**Addendum
Addenda**

No./No 5

Project Description / Description de projet M09 09AHU03 Retrofit		
Project No./No de projet 6275	Departmental Representative / représentant ministériel Nick Becker	Date 2-Feb-2024
Solicitation No./N° de sollicitation 23-58178		
Notice: This addendum shall form part of the tender documents and all conditions shall apply and be read in conjunction with the original plans and specifications.		
Nota: Cet addenda fait partie intégrale des dossiers d'appel; toutes les conditions énoncées doivent être lues et appliquées en conjonction avec les plans et les devis originaux.

1 PRV STATION PLAN
SKM1 SCALE = 1:50

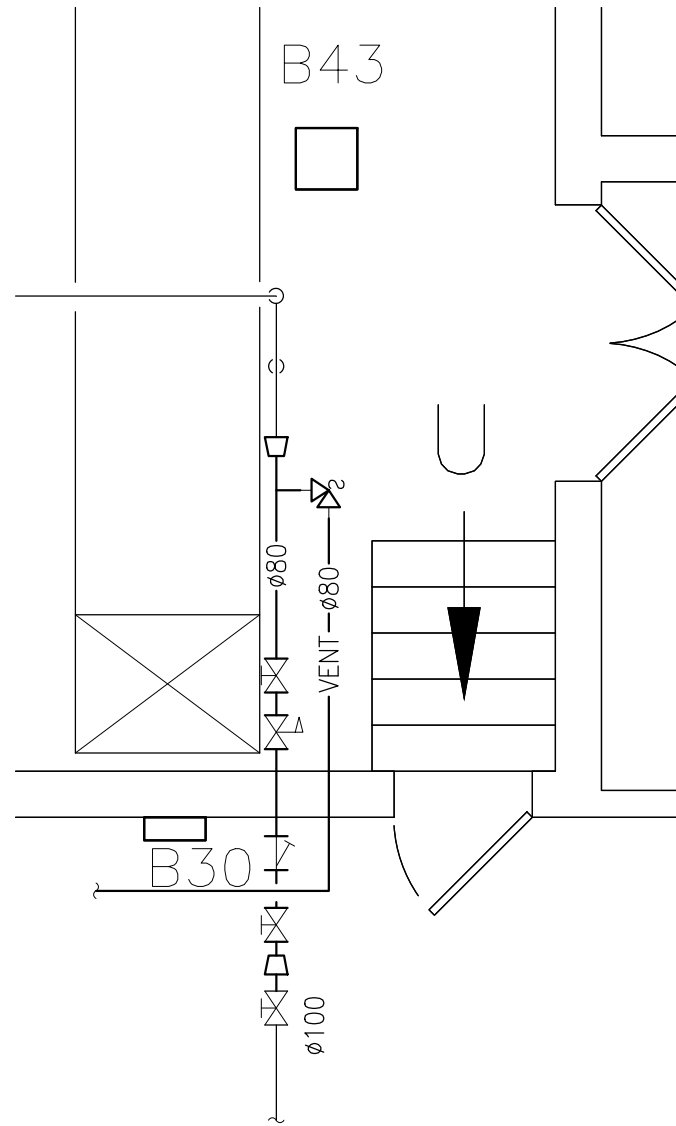
Item No	Description
1	Refer to drawing M01 for steam coil specification and add PRV Station as per attached Sketch (SKM1)
1F	Se référer au dessin M01 pour les spécifications du serpentin à vapeur et ajouter la station PRV selon le croquis SKM1 ci-joint.

1. REMOVE SECTION OF EXISTING $\phi 100$ MEDIUM PRESSURE STEAM PIPE C/W INSULATION TO SUIT INSTALLATION OF NEW STEAM PRESSURE REDUCING STATION.
2. PROVIDE NEW STEAM PRESSURE REDUCING STATION AS SHOWN. CONNECT DRIP LEG TO EXISTING CONDENSATE PIPE. CONNECT SAFETY RELIEF VALVE VENT TO EXISTING IN ROOM B30.
3. INSULATE NEW STEAM AND CONDENSATE PIPE AS PER SPEC. SAFETY RELIEF VENT PIPE DOES NOT NEED INSULATION.

PLAN – POSTE DE SOUPAPE DE RÉDUCTION DE PRESSION

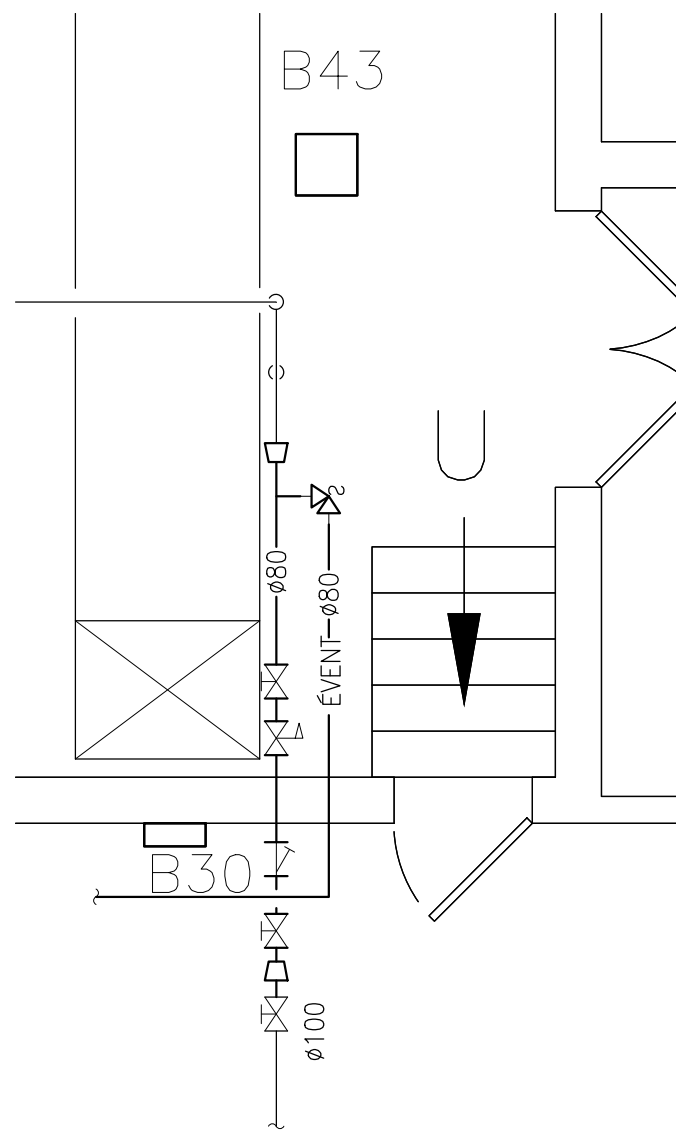
1. ENLEVER UNE SECTION DU TUYAU EXISTANT DE VAPEUR SOUS PRESSION MOYENNE ET DE 100 mm DE DIAMÈTRE, Y COMPRIS L'ISOLANT ET CE, EN FONCTION DU MONTAGE DU NOUVEAU POSTE DE RÉDUCTION DE PRESSION DE VAPEUR.
2. PRÉVOIR UN NOUVEAU POSTE DE RÉDUCTION DE PRESSION DE VAPEUR, SELON LES INDICATIONS. RACCORDER LA PATTE DE DÉGOUTTEMENT AU TUYAU EXISTANT DE CONDENSAT. RACCORDER L'ÉVENT DE LA SOUPAPE DE SÛRETÉ À L'OUVRAGE EXISTANT DANS LE LOCAL B30.
3. ISOLER LE NOUVEAU TUYAU DE VAPEUR ET DE CONDENSAT, SELON LES STIPULATIONS DU DEVIS. IL N'EST PAS NÉCESSAIRE D'ISOLER LE TUYAU D'ÉVENT DE SÛRETÉ.
